泊発電所3号炉

防潮堤の設計方針について

令和4年2月14日
北海道電力株式会社

審査会合における指摘事項に対する回答(指摘事項No.8)(1/5)

変更前(平成29年3月提出資料)

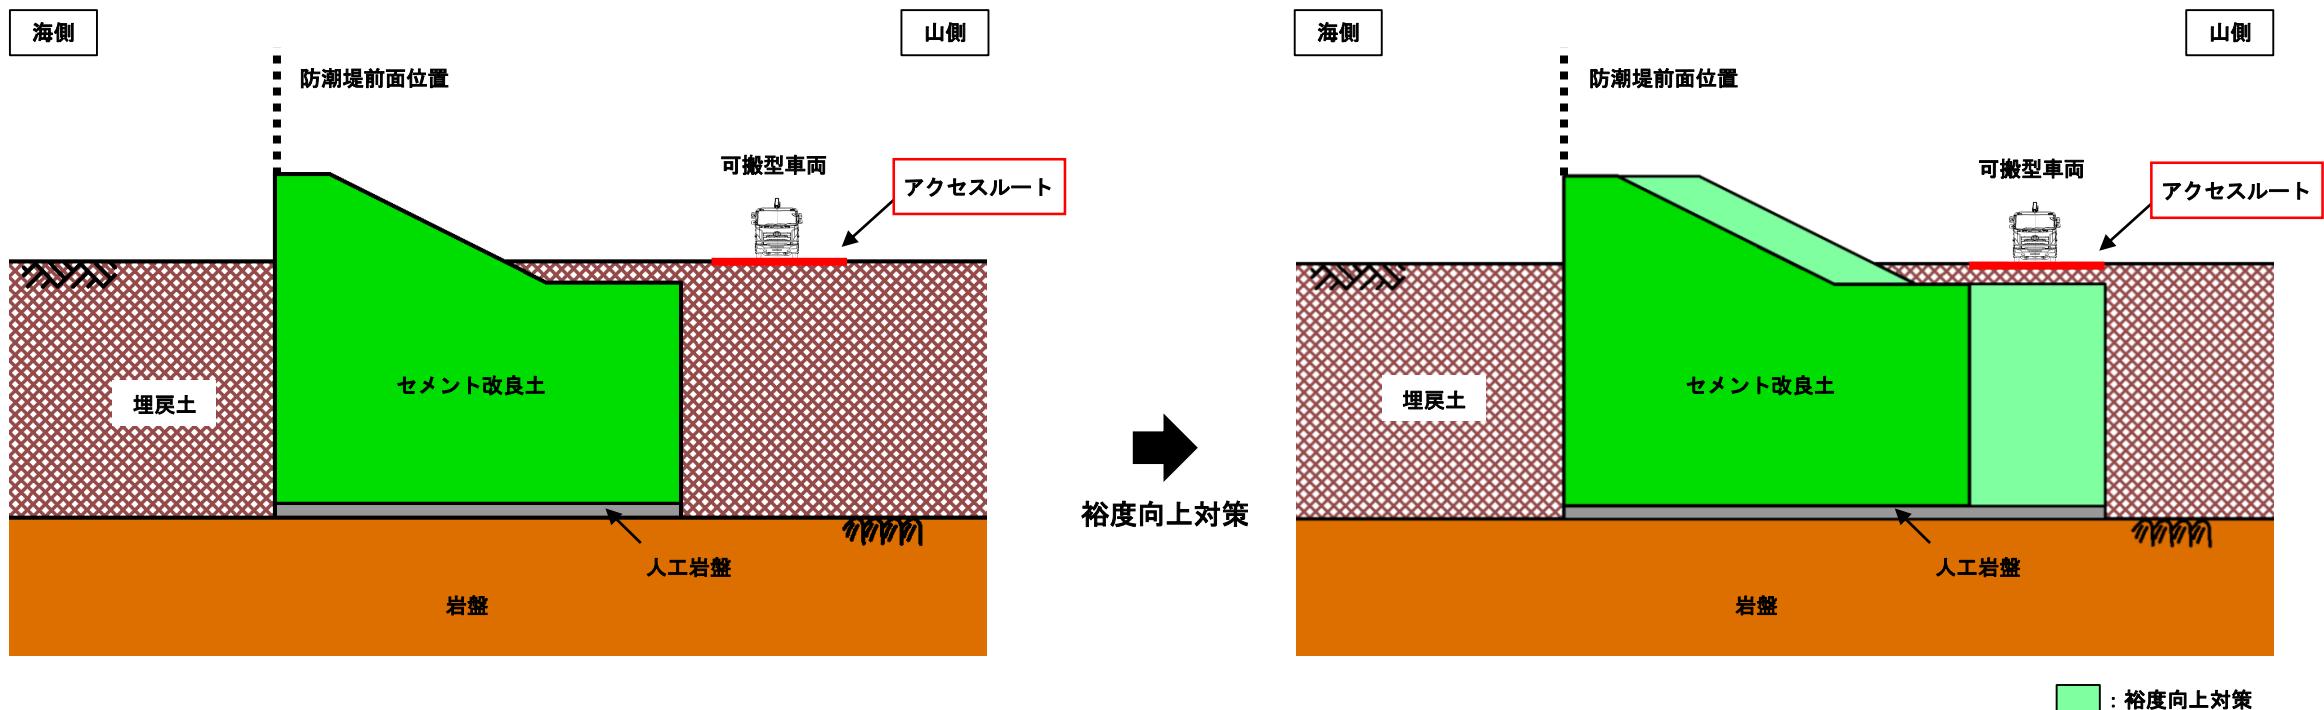
防潮堤の位置、構造を変更することにより屋外アクセスルートや屋外溢水影響評価に変更が生じるとしているが、防潮堤の構造・仕様及び設計方針を検討するにあたって、屋外アクセスルートや屋外の溢水影響評価の変更も含め、基準への適合方針に影響を与えるものを設置許可基準規則の条文及び重大事故等防止技術的能力基準の項目ごとに網羅的に整理して説明すること。

○ 屋外アクセスルート

- これまで防潮堤上をアクセスルートとして活用していたが、防潮堤の再構築に伴い、新設する防潮堤の内側又は基準津波の影響を受けない敷地高さ以上にアクセスルート(地震及び津波を考慮しても使用可能なルート)を設定する。
- 敷地T.P.+31mからT.P.+10mへのアクセスルートについては、西側ルートは岩盤内にトンネルを設置し、東側ルートは形状を変更した道路を設置する。
- 既存防潮堤を道路として残置する範囲は、サブルート(地震及び津波以外の事象発生時に活用するルート)に設定する。
- 既存防潮堤が地震や津波により損傷しても、新設する防潮堤の内側又は基準津波の影響を受けない敷地高さ以上に設定したアクセスルートに影響はない。

○ 屋外溢水影響評価

- 防潮堤の再構築に伴いT.P.+10mの敷地形状が変更となることから、最新の敷地形状を反映した屋外溢水影響評価を実施する。

- 防潮堤の追加裕度向上対策により防潮堤幅が広がったとしても、セメント改良土のT.P.+10m水平部分をアクセスルートとして設定することで、必要な道路幅を確保することが可能である。

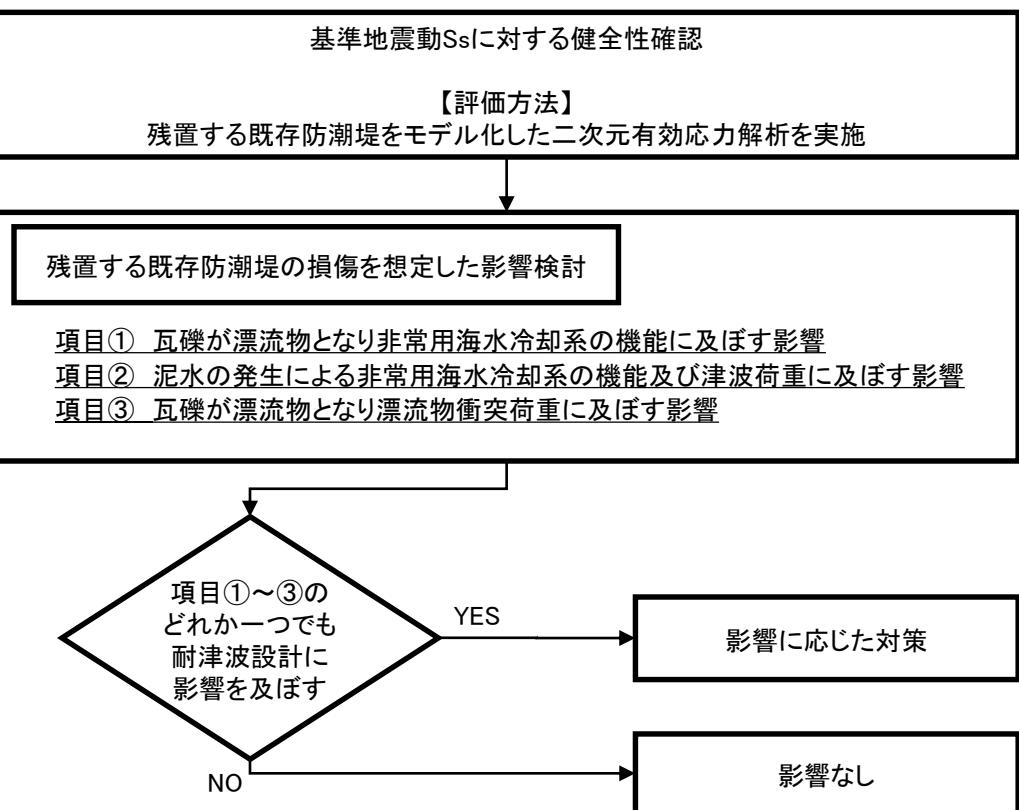
既存の防潮堤を残置することの悪影響と対応の考え方を説明すること。

地震時の液状化による変状等の被害状況を想定した上で、既存のセメント改良土部の瓦礫等が耐津波設計に与える影響をもれなく検討し説明すること。例えば、泥水が海水ポンプの取水性及び防潮堤の津波荷重(波圧荷重及び漂流物衝突荷重)に与える影響、瓦礫の滑動による防潮堤への二次的影響等を含め検討すること。

- 残置する既存防潮堤が耐津波設計に及ぼす影響に関する検討フロー及び項目①～③の検討方針を以下に整理した。
- 残置する既存防潮堤の健全性については二次元有効応力解析により基準地震動Ssに対する液状化を考慮した評価を実施したうえで、項目①～③に関して残置する既存防潮堤による影響の有無を検討する。
- 項目①～③に関する検討により耐津波設計への影響が確認される場合は、影響に応じた対策を実施する。
- 具体的な検討内容は、『第5条_耐津波設計方針』でご説明する。

既設護岸に役割を期待しないことの解析モデルイメージ

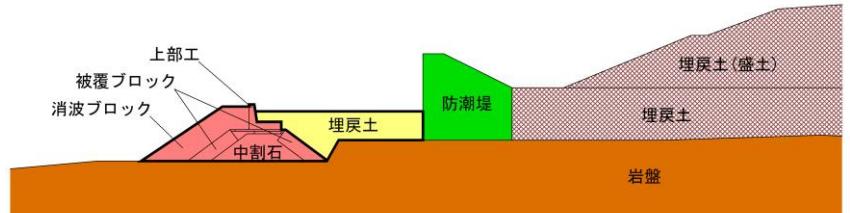
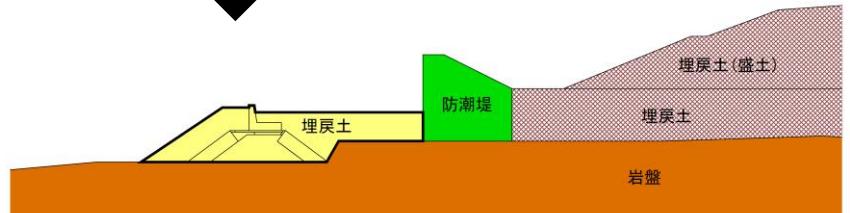
防潮堤の前面にある護岸等の構築物について、防潮堤に近接している場合には、地盤の液状化による変状を考慮して波及的影響を検討し説明すること。また、地盤の液状化による変状が防潮堤に及ぼす影響について、護岸が緩和している場合は、防潮堤の耐震評価上の護岸の位置づけを検討し説明すること。

- 防潮堤の構造成立性評価では、防潮堤に作用する慣性力に対して必要な防潮堤幅を確保することで、防潮堤のすべり安定性を確保する方針であるため、防潮堤前面にある既設護岸に役割を期待していない。
- 既設護岸が防潮堤に及ぼす影響の緩和に寄与しているかの評価は、既設護岸と防潮堤が近接している断面において、既設護岸を埋戻土としてモデル化することで確認する。
- 既設護岸による防潮堤への地震時の波及的影響は、既設護岸の形状を適切にモデル化し、有効応力解析により耐震性を評価することで考慮する。
- 防潮堤に近接するその他の構築物は、『第4条_耐震設計方針』において網羅的に抽出し、抽出された構築物による防潮堤への波及的影響評価結果については、設計及び工事計画認可段階でご説明する。
- 既設護岸が地震により損傷した場合に、漂流物となる可能性については、『第5条_耐津波設計方針』においてご説明する。

↓ 既設護岸を埋戻土でモデル化
